الرقم ع-4-23/2791
التاريخ 2026/09/17
الموافق

ملحق رقم (1)
العطاء المركزي رقم (2026/89) الخاص
 بتنفيذ الطريق المؤدي إلى موقع الأراضي التابعة لمؤسسة الاسكان والتطوير الحضري / عمرة
الجهة المستفيدة: المؤسسة العامة للإسكان والتطوير الحضري

العطاء المركزي رقم (٢٠٢٦/٨٩) الخاص بتنفيذ الطريق المؤدي إلى موقع الأراضي التابعة لمؤسسة الإسكان والتطوير الحضري/عمرة

JOB NO: T - 01

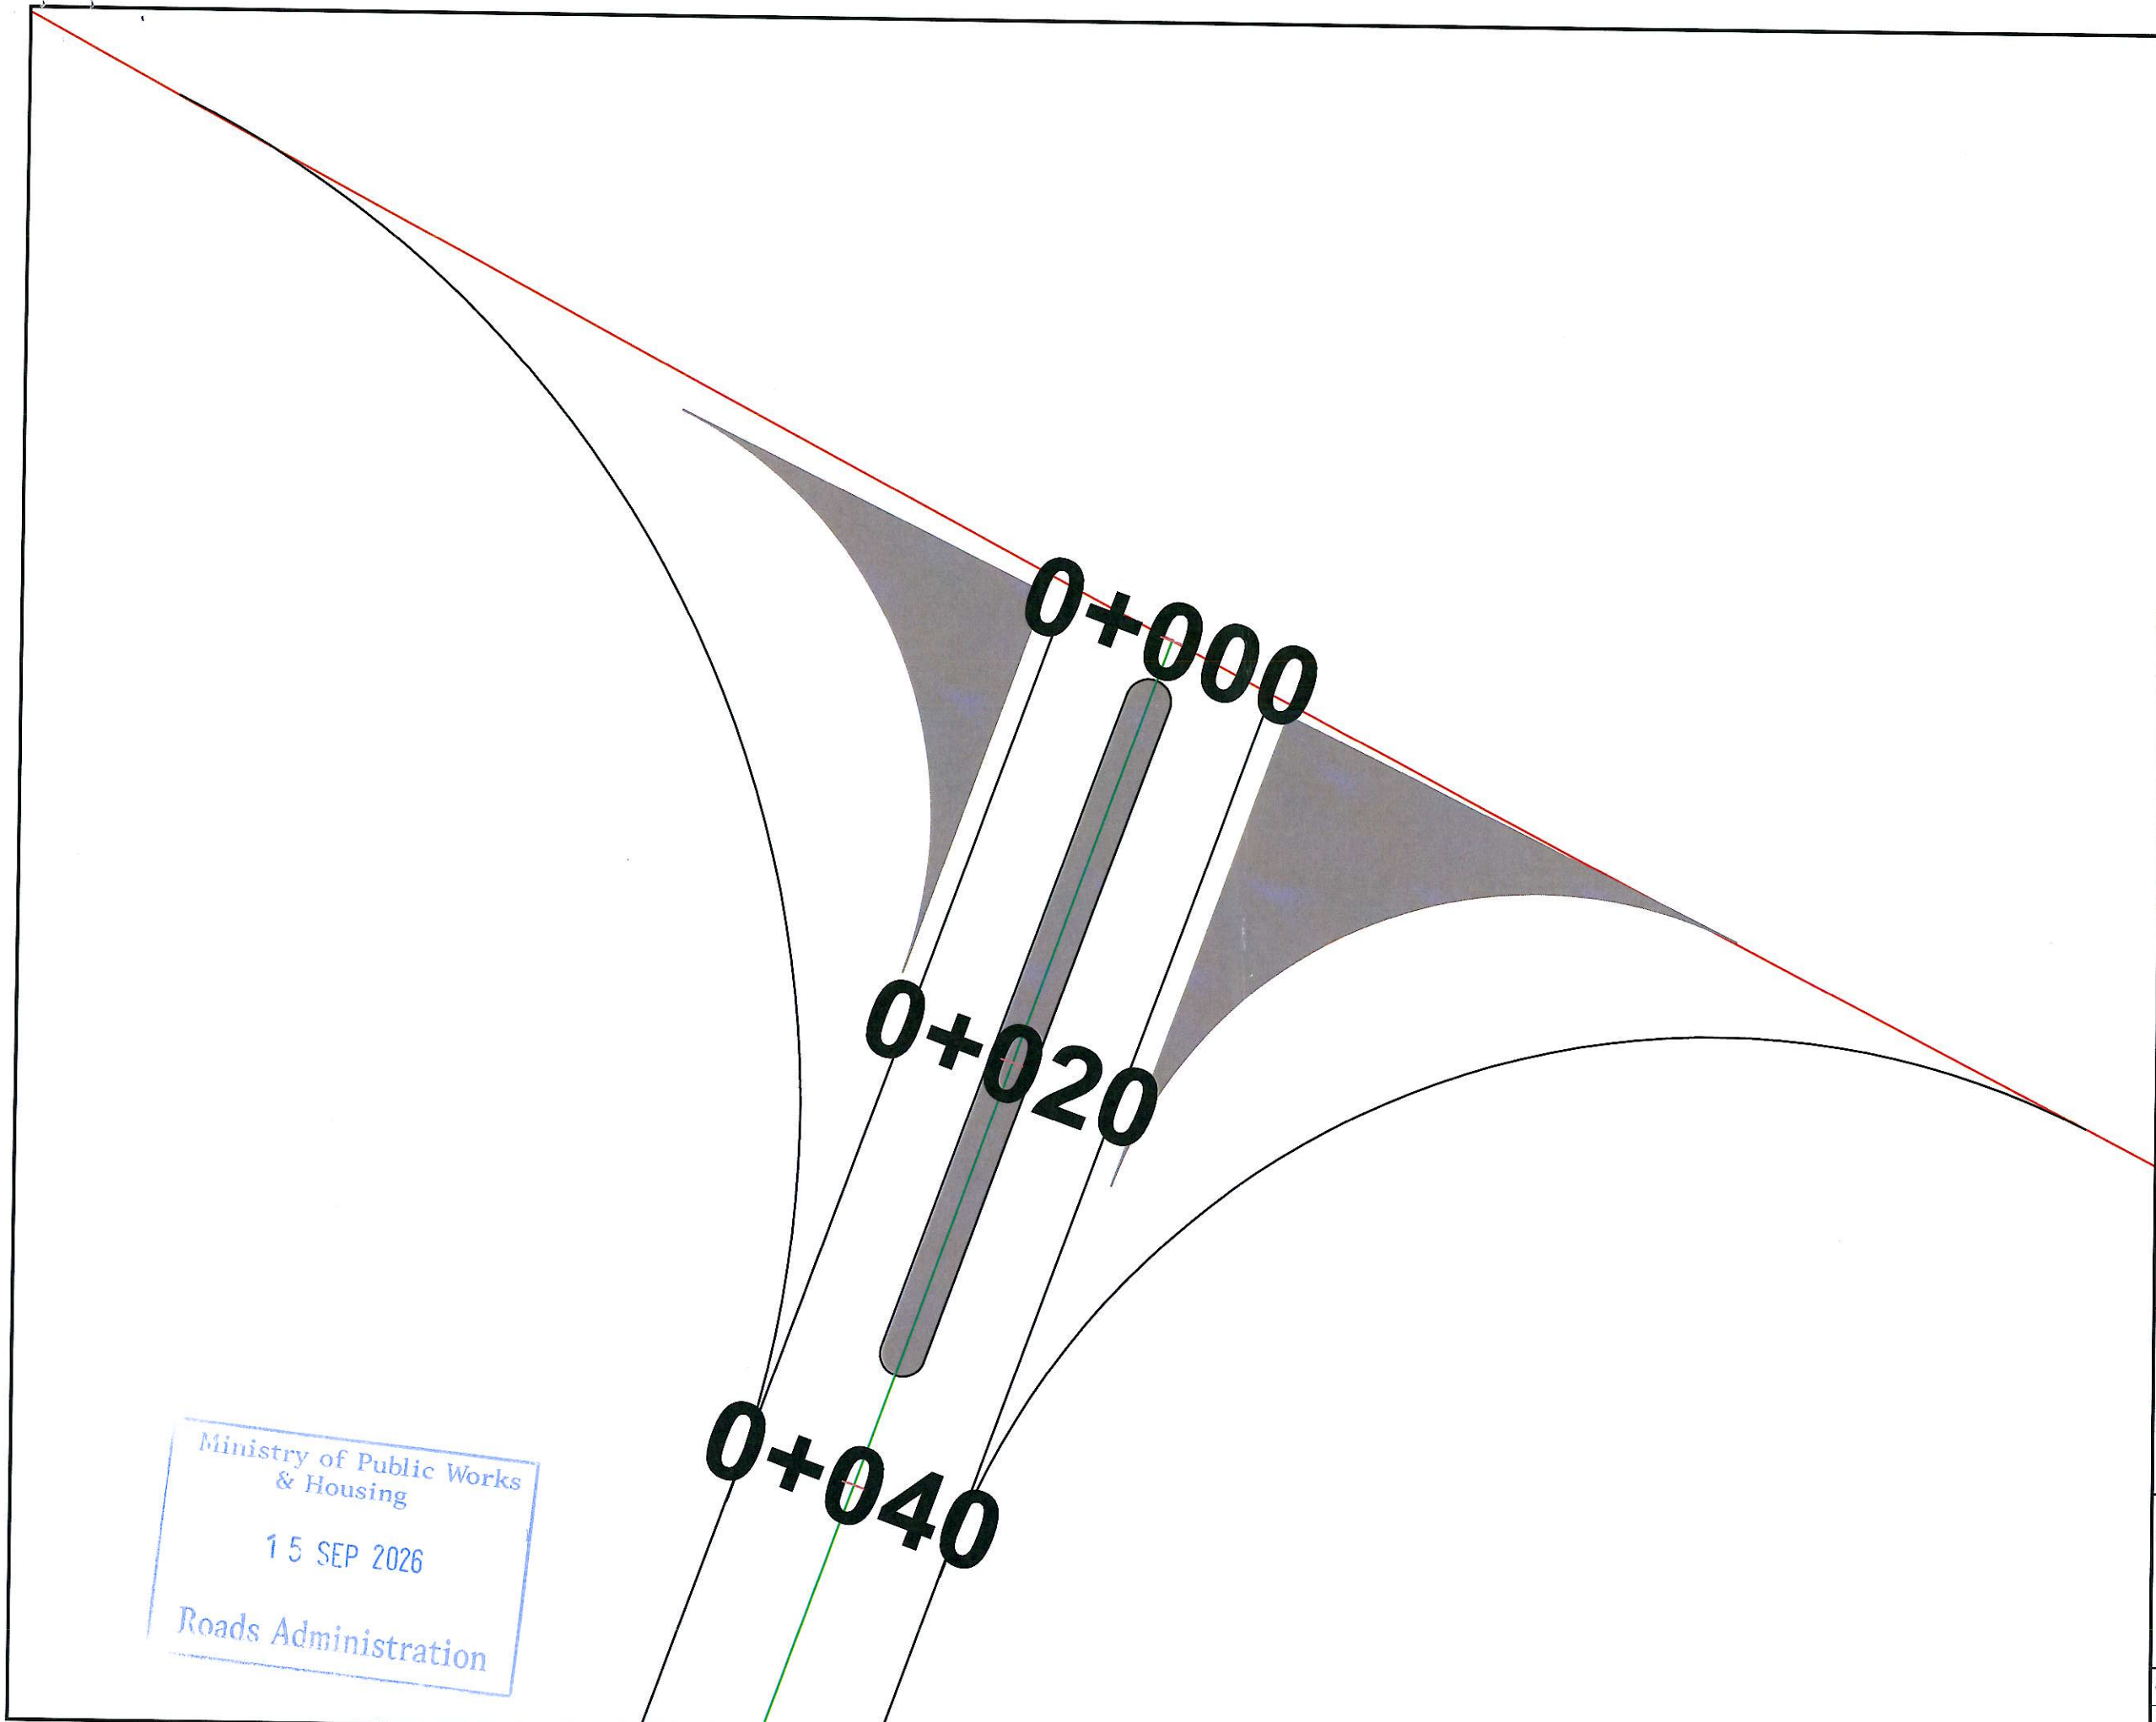
الاستفسار رقم(12)	يرجى التوضيح مواقع تنفيذ سلال الجابيون بالمشروع
الرد	الإلتزام بما ورد في وثائق العطاء حيث ورد في وصف البند في جداول الكميات حيثما يلزم وحسب تعليمات المهندس المشرف.
الاستفسار رقم(13)	هل هناك إمكانية بالمساعدة في التنسيق على أخذ مواد الطم من الأراضي المجاورة
الرد	الإلتزام بما ورد في وثائق العطاء
الاستفسار رقم(14)	ورد في شروط العطاء انه مطلوب من المقاول توفير بكب دفع رباعي عدد ٣ لاستخدام كادر الاشراف طيلة مدة ١٠ المشروع وتمديداته مع توفير جميع ما يلزم على سبيل المثال على الحصر المحروقات اللازمة والصيانة اللازمة والتأمين واي متطلبات اخرى) نرجو التكرم بتحديد كمية المحروقات اللازم توفيرها لكل مركبة شهرياً، وهل يسمح ان تكون البكيات مستأجرة ام يجب ان تكون باسم المقاول.
الرد	الإلتزام بما ورد في وثائق العطاء ونعم ممكن ان تكون البكيات مستأجرة.
الاستفسار رقم(15)	تحديد ابعاد العبارات الصندوقية من حيث الطول والعرض والارتفاع لكل عباره وايضا تحديد عدد الفتحات وابعاد كل فتحة
الرد	مرفق صفحة T-01 من المخططات موضح عليها المطلوب.

الاستفسار رقم(16)	تحديد مواقع تركيب حجر الكنדרين
الرد	مرفق صفحة T-02 من المخططات موضح عليها المطلوب.
الاستفسار رقم(17)	تحديد مواقع تركيب الجابيون.
الرد	انظر جواب استفسار رقم 12
الاستفسار رقم(18)	حيث ان كميات الحفر في العطاء أقل من كميات الردم، هل بالإمكان توسعة منطقة الحفر في المشروع للحصول على كميات ردم؟
الرد	الإلتزام بما ورد في وثائق العطاء
الاستفسار رقم(19)	هل بالإمكان استعمال حجارة دائرية لتعبئة الجابيون
الرد	الإلتزام بما ورد في وثائق العطاء والمواصفات العامة والخاصة لوزارة الأشغال للطرق والجسور لسنة ١٩٩١
الاستفسار رقم(20)	هل حديد التسليح المداخل ومخارج العبارات الأنبوبية محملة على أسعار العبارات؟
الرد	نعم محمل على سعر البند للعبارات الأنبوبية
الاستفسار رقم(21)	بالرجوع الى جدول الكميات - جدول رقم ٢ بند رقم ١ حجر الكنדרين ، يرجى تزويدنا بمخطط لتفصيل الكنדרين؟
الرد	مرفق صفحة T-03 من المخططات موضح عليها المطلوب.
الاستفسار رقم(22)	يرجى تزويدنا بابعاء الفتحات للعبارات الصندوقية Span & Height حيث انها غير موضحة في مخططات العطاء

الرد	انظر جواب استفسار رقم 15
الاستفسار رقم(23)	يرجى تزويدنا بتفصيل الـ Gabion المطلوبة من حيث سماكة الاسلاك وتفصيل الفتحات Hexagonal or Rectangular
الرد	مرفق صفحة T-04 من المخططات موضح عليها المطلوب.
الاستفسار رقم(24)	اشارة الى زيارة الموقع والى جدول الكميات بند رقم ٢ جدول رقم ١ الخاص بأعمال الطم ، هل يسمح للمقاول بأخذ مواد الطم من التلال المجاورة والقريبة من مسار الطريق.
الرد	الإلتزام بما ورد في وثائق العطاء
الاستفسار رقم(25)	اشارة الى جدول الكميات بند رقم ٧ جدول رقم ١ الخاص بطبقة الاسفلت Wearing Course ، هل مطلوب اضافة البوليمر الى الاسفلت .
الرد	الإلتزام بما ورد في وثائق العطاء
الاستفسار رقم(26)	اشارة الى جدول الكميات بند رقم ٥ جدول رقم ٣ الخاص بأعمال الجابيون يرجى تزويدنا بسماكة سلك اقفاص الجابيون وسماكة سلك الشد
الرد	مرفق صفحة T-04 من المخططات موضح عليها المطلوب.
